## PAPILDUS INFORMĀCIJA

### **„Ielu tirdzniecības laukuma, nojumes, stāvlaukuma un publiskās tualetes izbūve Priekulē, Priekules novadā” (iepirkuma identifikācijas Nr.PNP2016/30)**

2016.gada 6.decembrī

8      Gaismeklis Plafons LED, 12W, IP-65      gab.    9

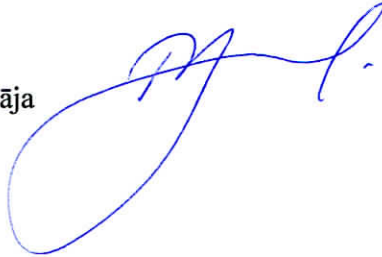
Nolikumā p.7.5. rakstīts: “Ja Pretendents aizvieto tehniskajās specifikācijās norādītos materiālus ar ekvivalentiem, viņam piedāvājuma tāmēs jānorāda šie materiāli un ar ražotāja dokumentāciju vai kompetentas institūcijas izsniegtu apliecinājumu par pārbaudes rezultātiem jāpierāda, ka piedāvājums ir ekvivalents un apmierina pasūtītāja prasības.”. Lai atbilstu nolikuma prasībām, lūdzu precizēt gaismekļa marku, tipu un tehniskos parametrus un arī nosaukt ražotāju sekojošai pozīcijai Tāmē:1-3 ELT

Pasūtītājam nav konkrētu prasību attiecībā pret norādītā gaismekļa marķu, ražotāju vai gaismekļa tehniskajiem parametriem, kas nav norādīti konkrētajā pozīcijā.

Par savstarpēji ekvivalentiem tiks uzskatīti visi gaismekļi, kas apmierina jau norādītās prasības, t.i., tie ir LED plafongaismekļi ar jaudu 12W un ar IP-65 marķējumu (nodrošina noteiktās prasības attiecībā uz cietu ķermeņu un mitruma iekļūšanu).
